改善箇所説明図

(2007-2009年式 FRS90, FSS90)

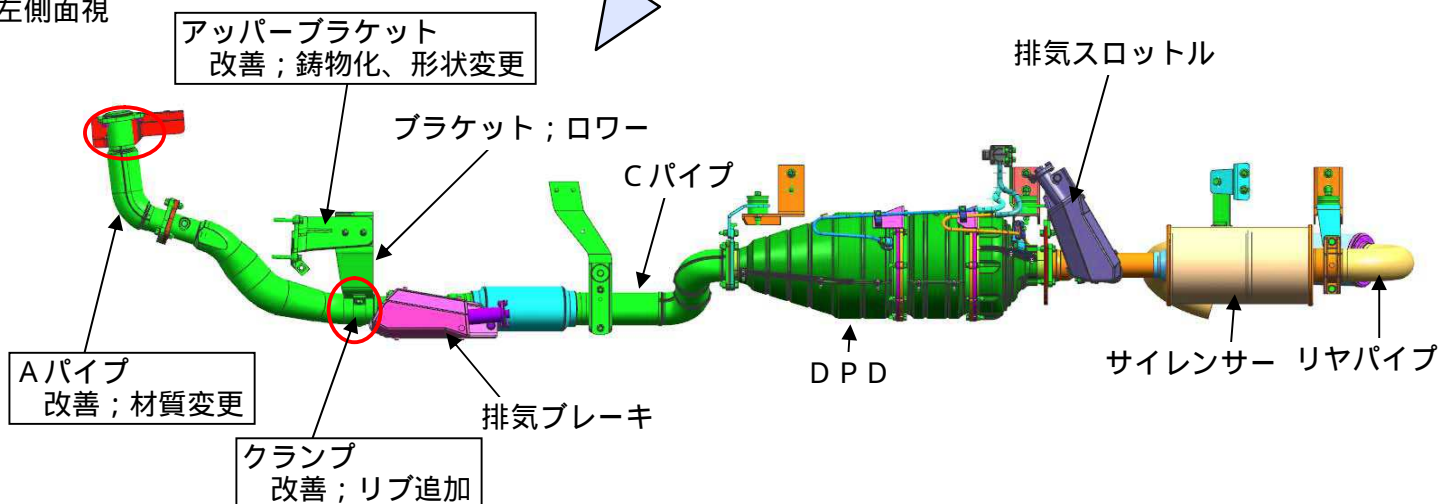
中型トラックにおいて、排気管の構造が不適切なため、エンジン回転による共振、および冷熱の繰り返しにより排気管に過大な入力が発生し、排気管、排気管ブラケット、クランプ等に亀裂が生じることがある。そのため、そのままの状態で使用を続けると、最悪の場合、騒音が増大するおそれがある。

全車両、排気管、排気管ブラケット、クランプを対策品に交換する。尚、対策部品の準備に時間を要し、車両型式毎に不具合発生箇所が異なるため、不具合件数の多いものから恒久対策を行う。

暫定対策; 排気管周辺より異音が発生している等、異常を感じた場合には点検を行い、不具合部位に亀裂が確認された場合は、新品に交換または修理を行う。

識別 : 恒久対策済車には、バッテリーボックス前側フレームに水色シールを貼付する。
暫定対策済車には、バッテリーボックス前側フレームに黄色シールを貼付する。
